改善箇所説明図

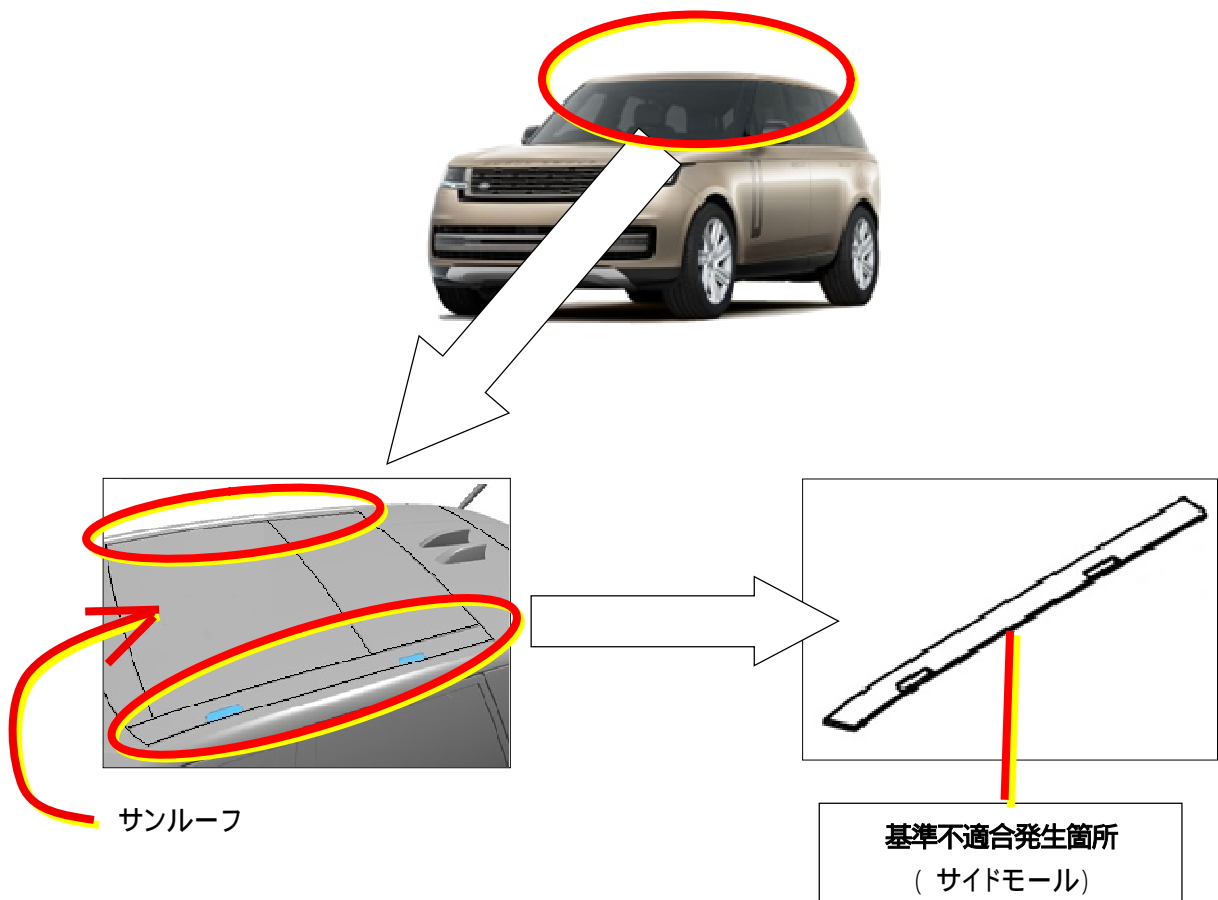
基準不適合発生箇所

サンルーフ用サイドモールにおいて、接着工程が不適切なため、接着力が弱いものがある。そのため、そのまま使用を続けると、当該サイドモールが剥がれて異音が発生し、最悪の場合、脱落して他の交通の妨げになるおそれがある。

改善の内容

全車両、サイドモールを新品に交換して適切に装着する。

識別：助手席ドアのボディ側下部、ドアヒンジボルトに白ペイントを塗布する。
